Programa de Ingeniería Geotécnica

Informe: EIC-Lanamme-0130-2022

Informe de visita al Proyecto Circunvalación Norte

Figura 4 Baranda del puente en bastión 1: (a)viga de amarre (b)baranda frontal

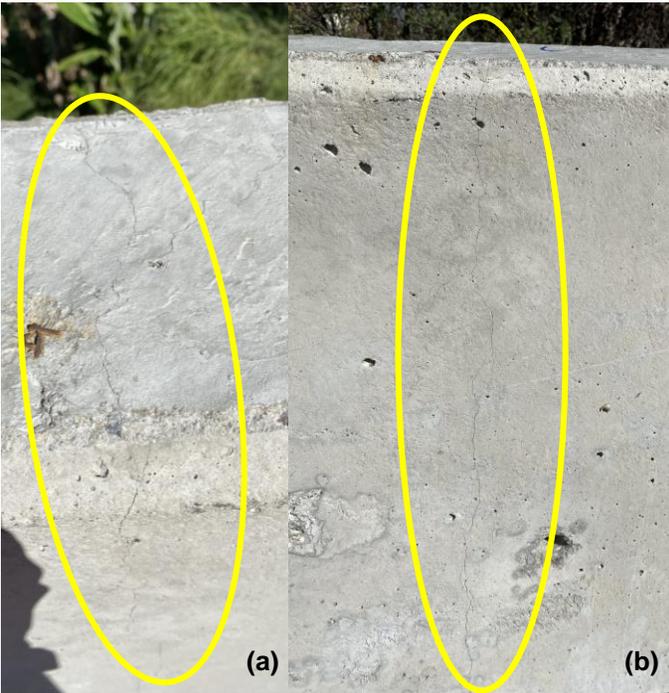
Lo que se detecta es la presencia de grietas en el concreto de la viga de amarre que se extienden por la baranda del puente, tal como se muestra en la **Figura 4**, enceradas en los círculos amarillos.

La grieta inicia en la viga de amarre y se propaga por la baranda. Se presume que la propagación de la grieta se detiene en la parte inferior de la baranda pues no se refleja en el pavimento. Esta condición se observa en distintas estaciones cercanas al puente y parece no ser producto de deformaciones en el muro de relleno reforzado, pues no se observan grietas en los paneles de su cara. Se considera recomendable monitorear estas grietas para verificar que no se estén generando problemas futuros en el pavimento o en la viga superior del muro de relleno reforzado.
